**La Promenade des Bains : réaménagement du front de
mer entre Port Fréjus et Port Santa-Lucia**
Communes de Fréjus et Saint-Raphaël

**PIECE 5 – AVIS OBLIGATOIRES EMIS SUR LE PROJET ET REPONSES
EVENTUELLES DU MOA**

Avis délibéré
de la Mission régionale d'autorité environnementale
Provence-Alpes-Côte d'Azur
sur le projet d'aménagement global de la Promenade des Bains,
à Fréjus et Saint-Raphaël (83)

Mémoire en réponse à l'avis de la MRAe

-  Surface des zones piétonnes et dédié aux modes actifs captée par les surfaces désimperméabilisées
-  Surface désimperméabilisée des zones de plantation en pleine terre

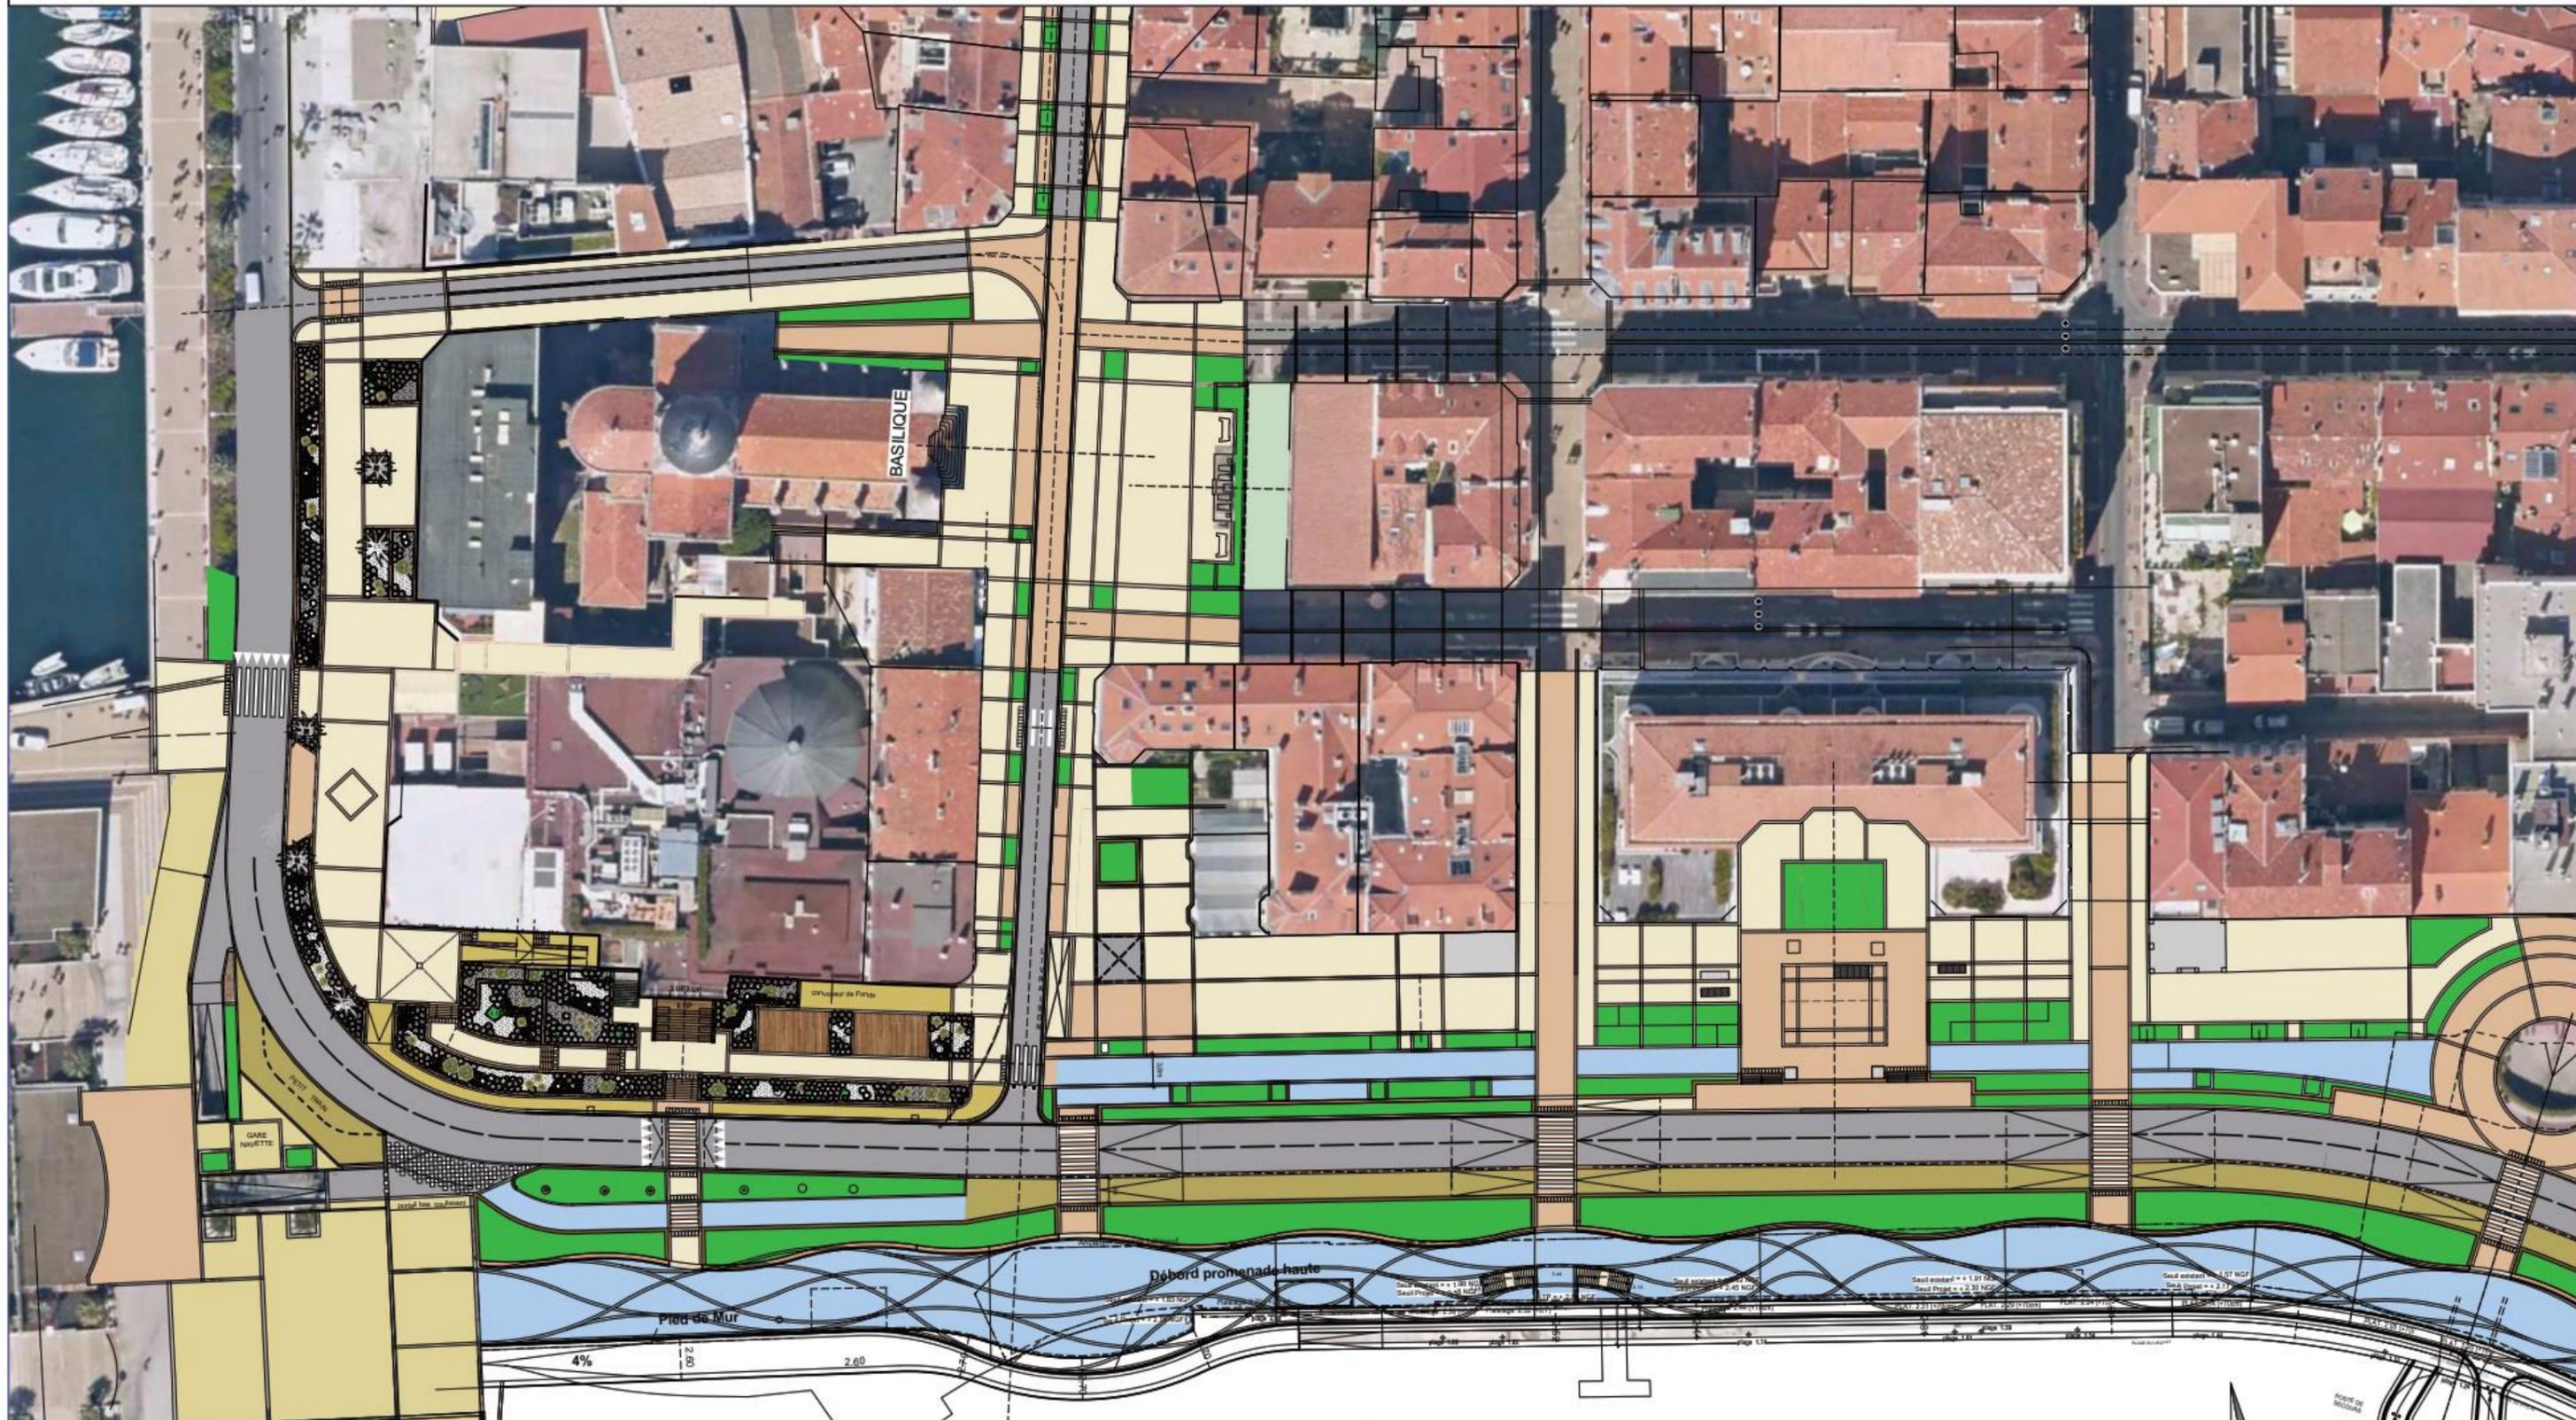
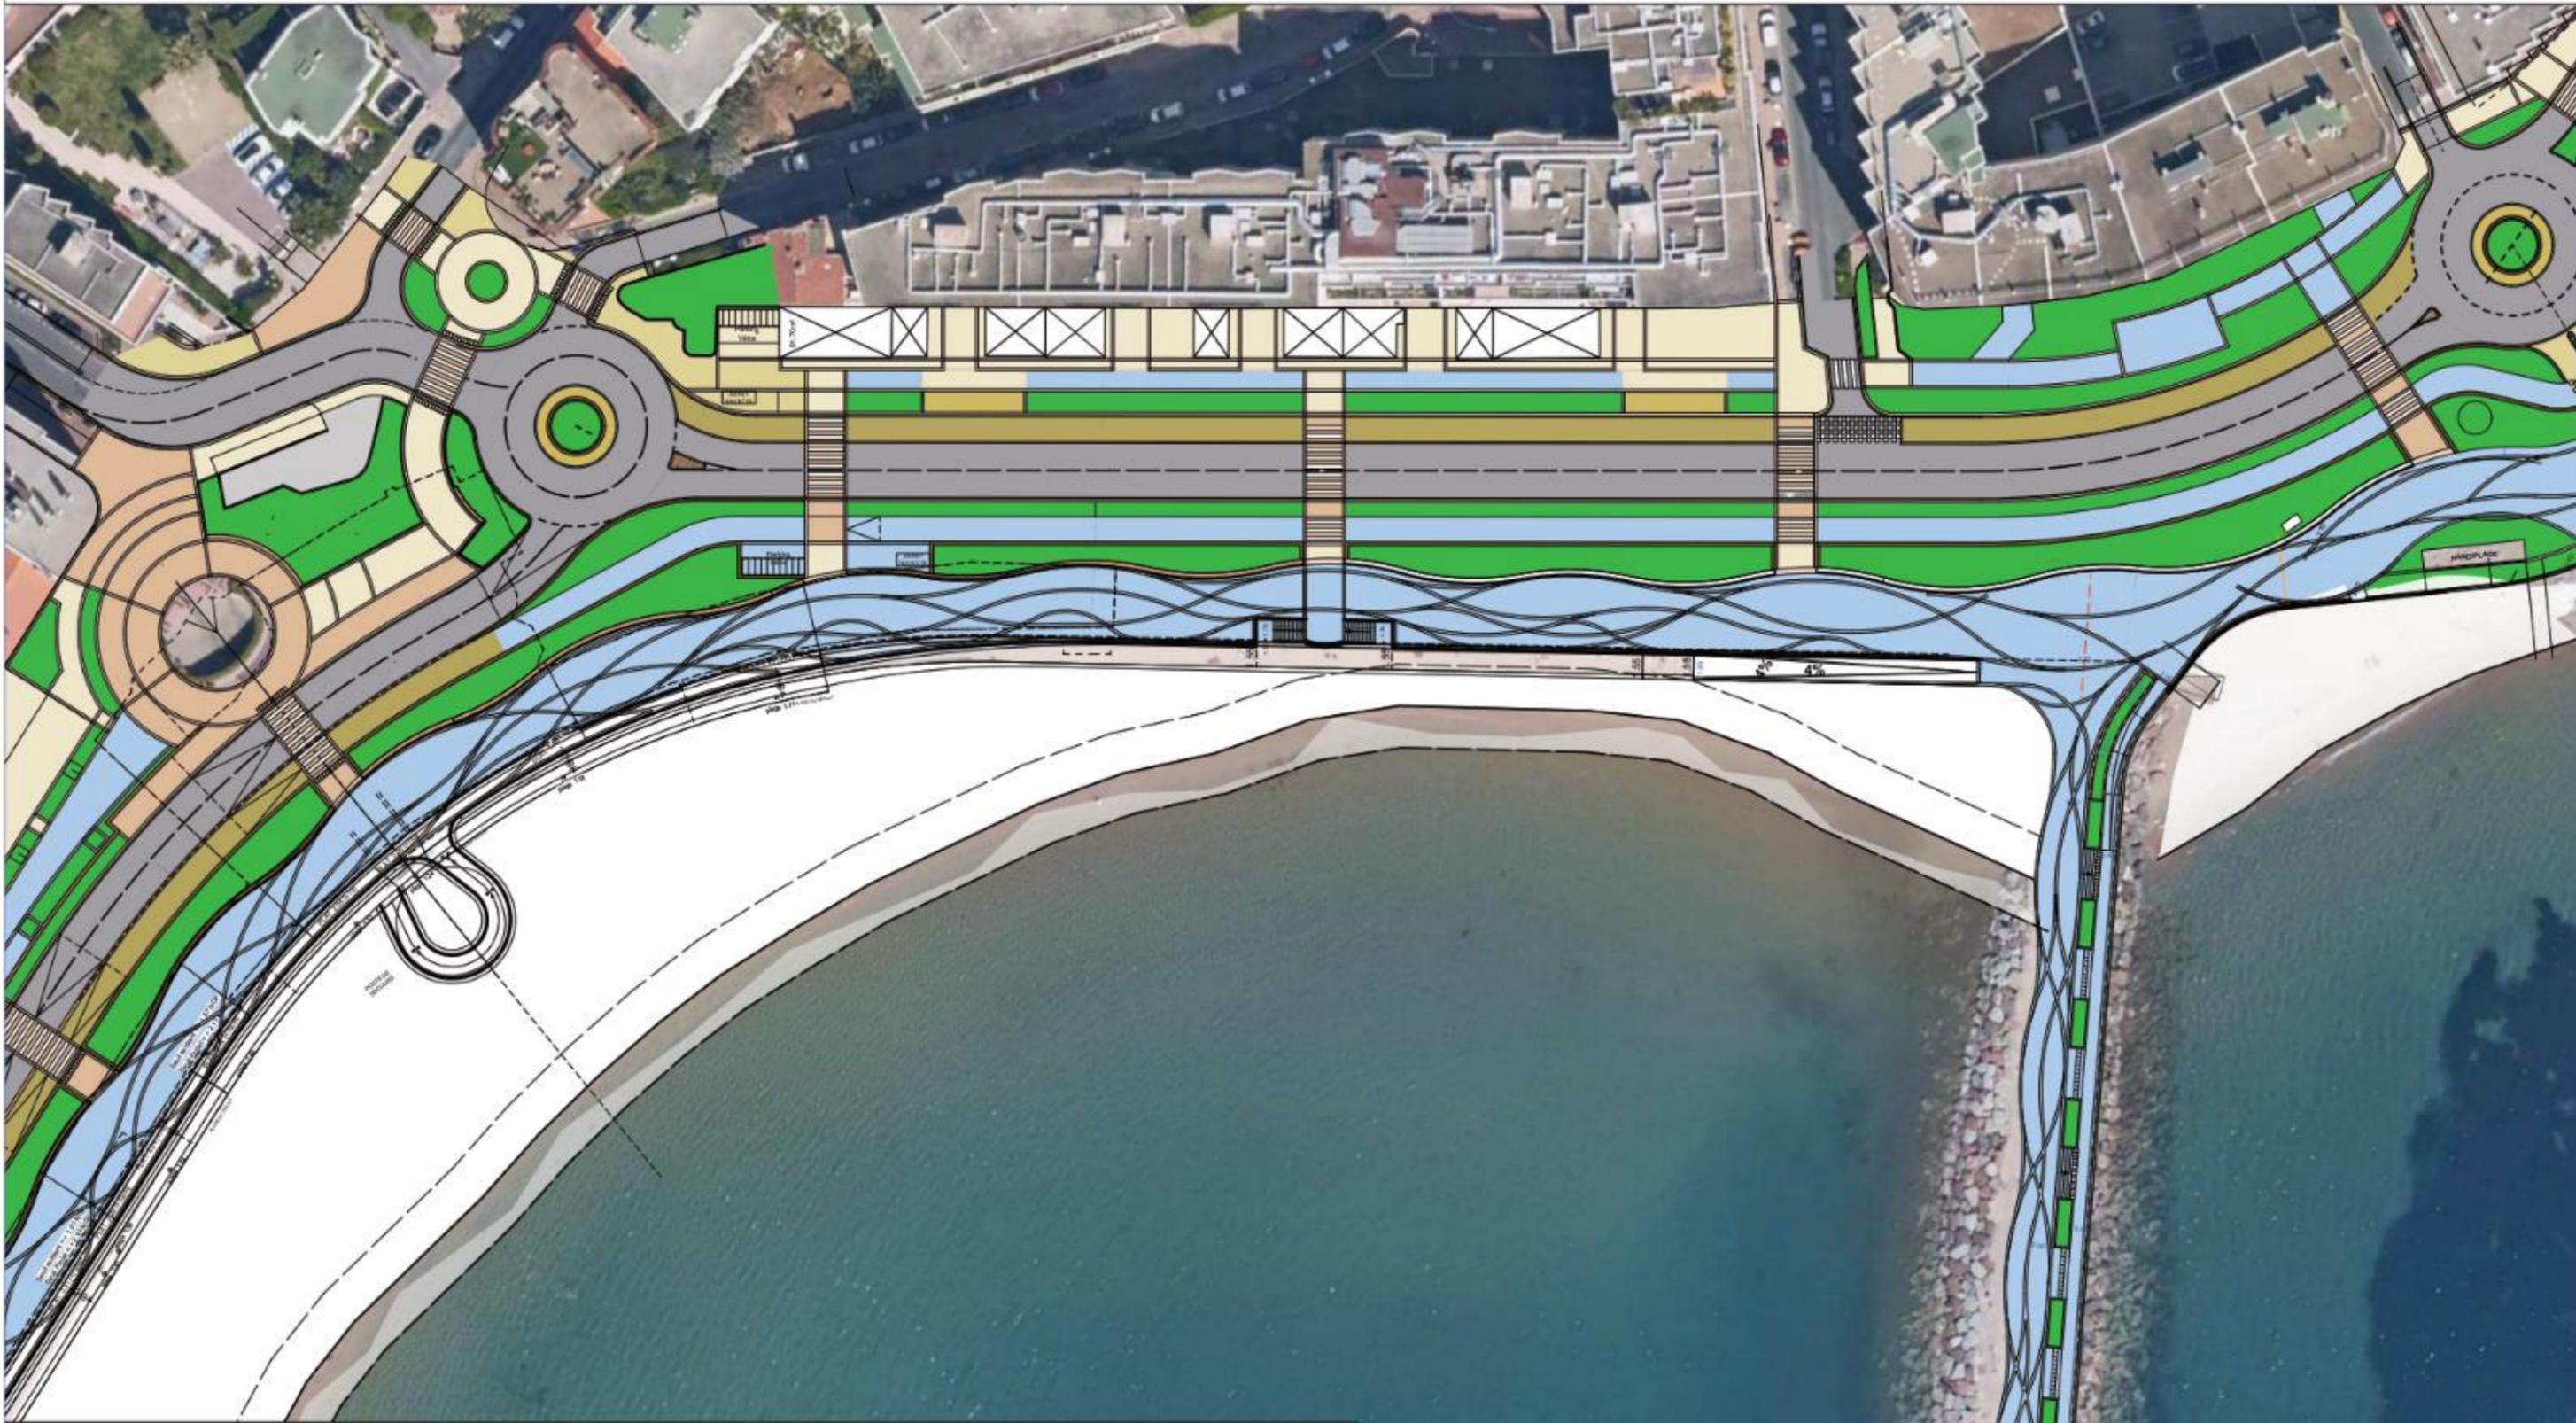
La MRAe considère que cette affirmation n'est pas objectivée dans la mesure où les secteurs de désimperméabilisation ne sont pas caractérisés (localisation et chiffrage détaillé à préciser) dans l'étude d'impact. De plus, le projet, sur la partie située à Saint-Raphaël, prévoit des aménagements fortement « bétonnés », en particulier au niveau de l'épi de Diana et sur le secteur du port de Santa Lucia.

Comme indiqué dans la présentation du projet, la Promenade des Bains propose un concept général de coulée verte littorale, le projet aux 1 000 arbres va permettre, sur les profils en travers type du secteur Saint Raphael centre ou de Fréjus plage, de **ponctuer l'espace de « relais verts », qui sont de larges zones de jardinières plantées, représentant de larges tranchées drainantes** récupérant les eaux pluviales en les intégrant dans le sol sans surcharger les réseaux pluviaux.

Le plan en page suivante précise sur une coupe la localisation des zones de désimperméabilisation, en prenant l'exemple de Saint-Raphaël au droit de l'ouvrage du Veillat.

- 1/ Les surfaces actuellement minéralisées transformées soit en zone de plantation totalement désimperméabilisée et en pleine terre soit en zone de stationnement totalement perméable et permettant la réactivation du cycle de l'eau dans le sol profitant aux végétaux plutôt que de le diriger dans un réseau pluvial. Ces surfaces représentent 15% de la surface globale du projet.
- 2/ Les surfaces perméables par nécessité qui sont le support des modes doux de déplacement soit zone piétonne soit zone cyclable et navettes électrique qui permettent de diriger les eaux de pluies issues de ces surfaces non polluées par des hydrocarbures, vers les surfaces de jardinières plantées. Ces surfaces représentent 15% de la surface globale du projet ce qui permet de doubler la surface captée des eaux de pluies qui sont remises dans le cycle de l'eau du sol urbain.
